nr postępowania: RG-I-271/7/2013

dotyczy: postępowania przetargowego pn. Modernizacja nawierzchni drogi transportu rolnego Stary Targ-Nowy Targ dz. nr 344/3 obr. Stary Targ.

Wyjaśnienia do treści Specyfikacji Istotnych Warunków Zamówienia:

Plan sytuacyjny drogi transportu wolnego - odcinek przewidziano do modernizacji nawierzchni w 2013v.

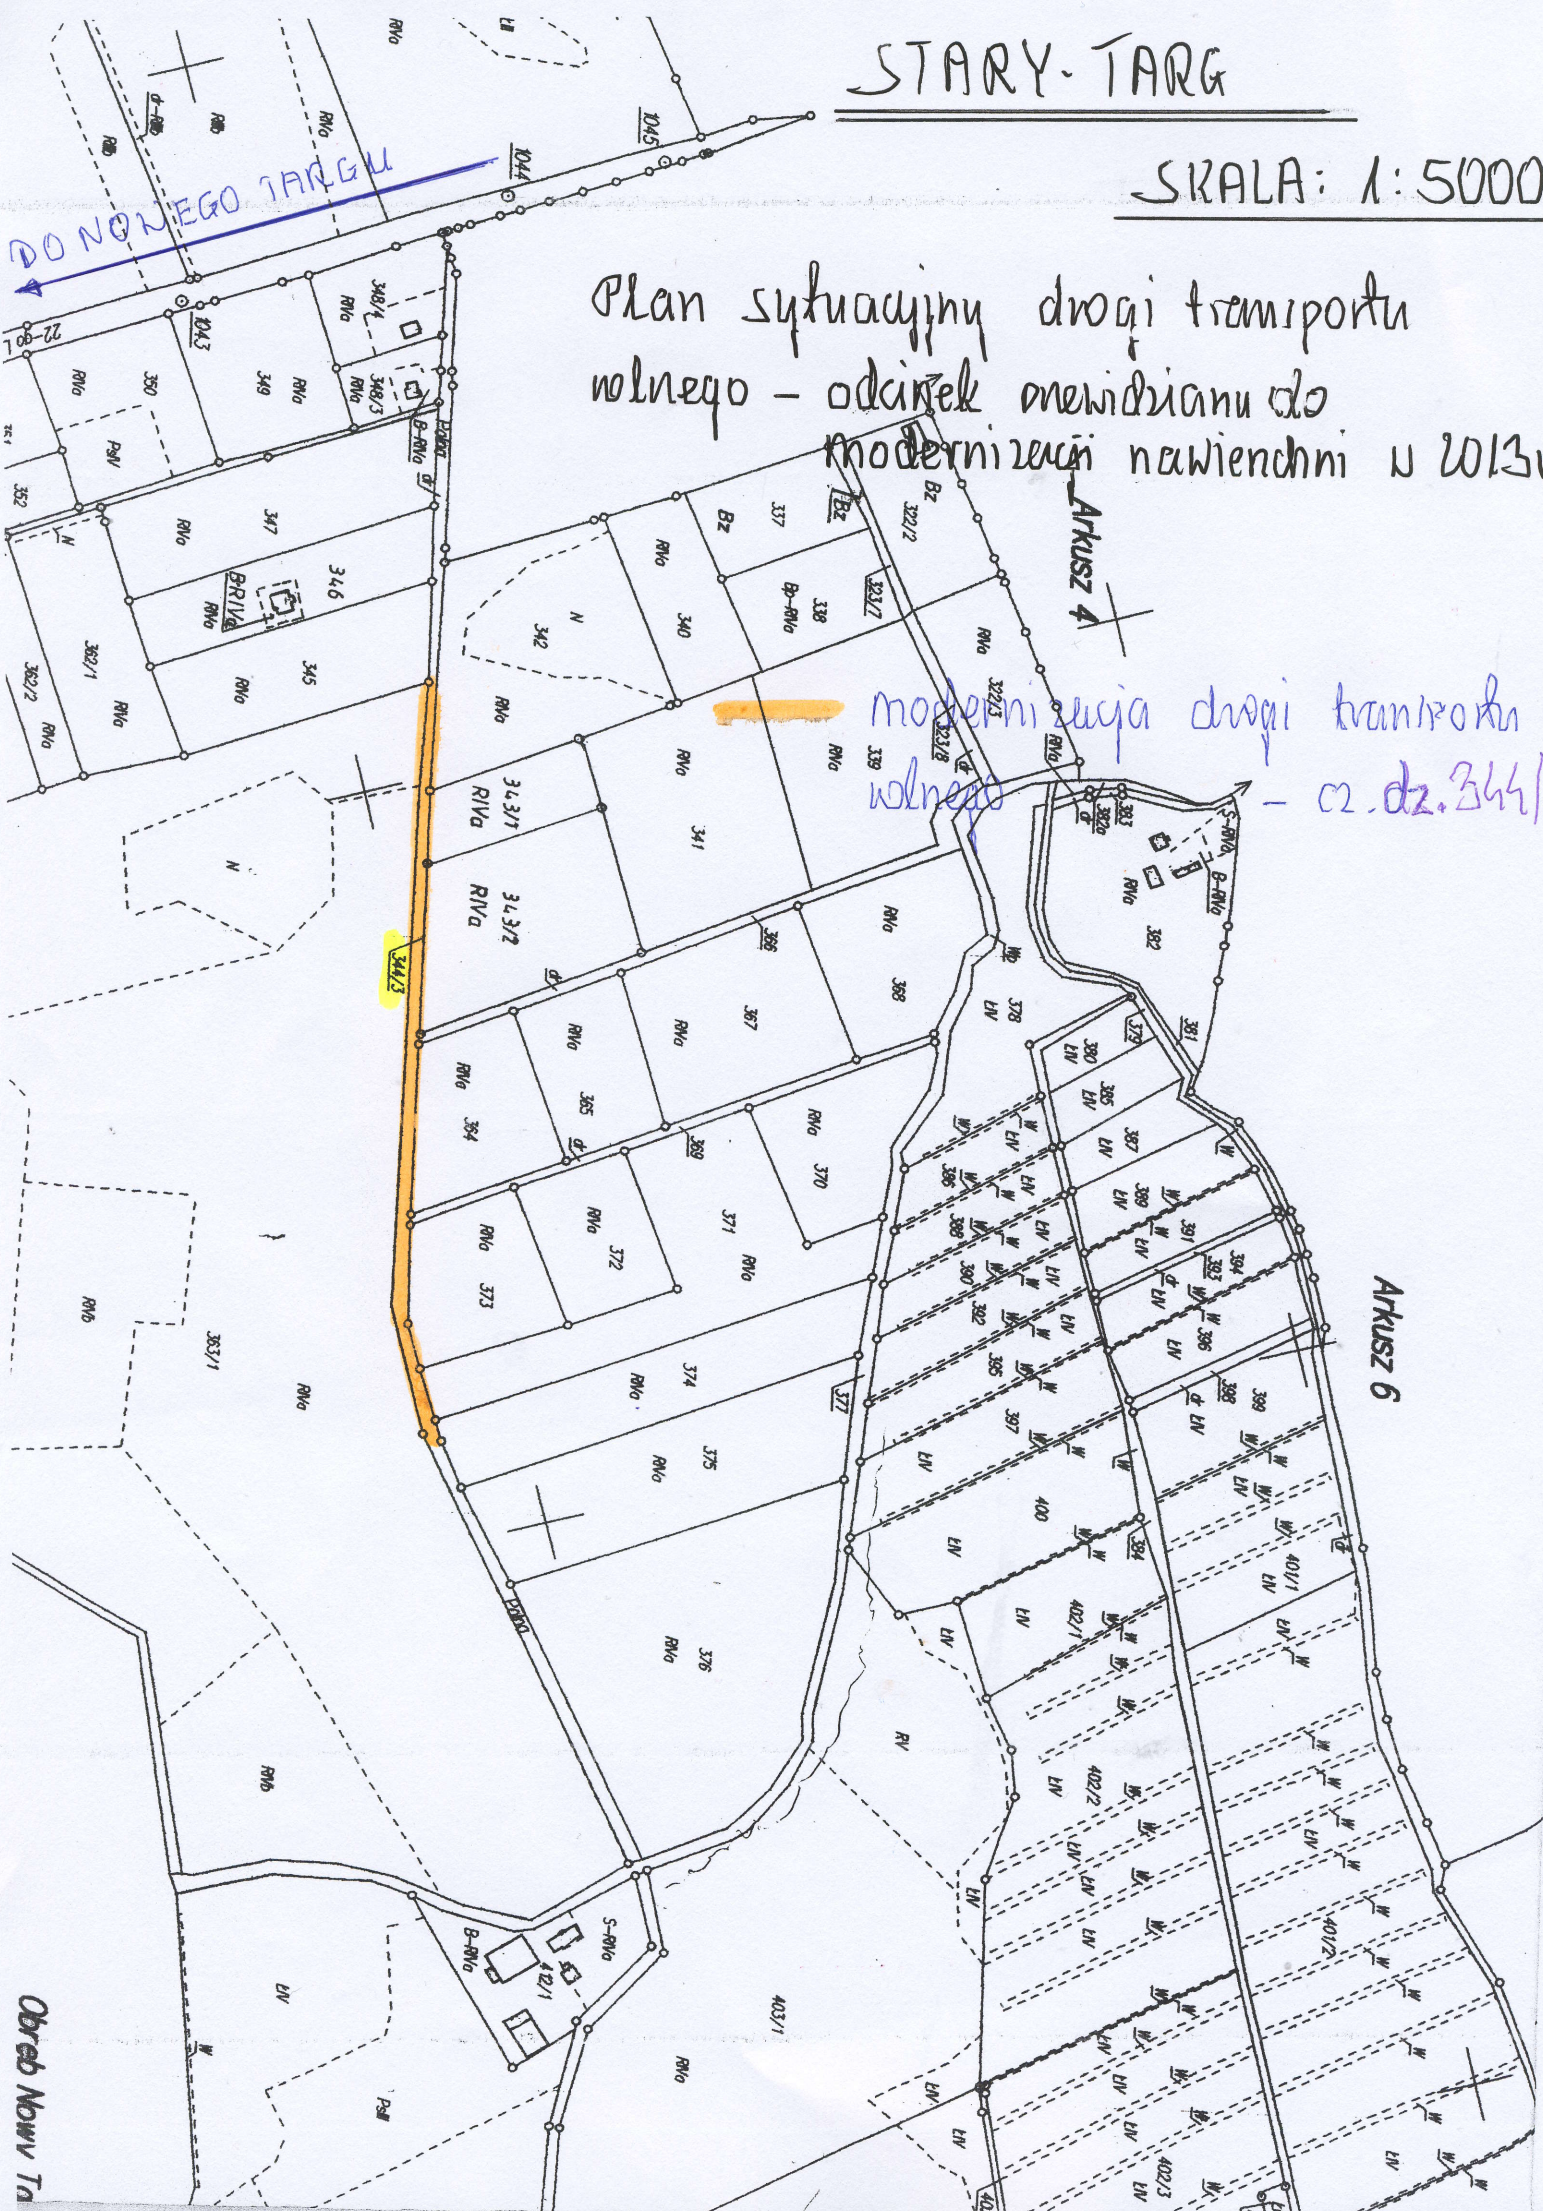
Zwracamy się o załączenie planu sytuacyjnego obejmującego zakres przedmiotu zamówienia.

Plan sytuacyjny obejmujący przedmiot zamówienia stanowi załącznik graficzny.
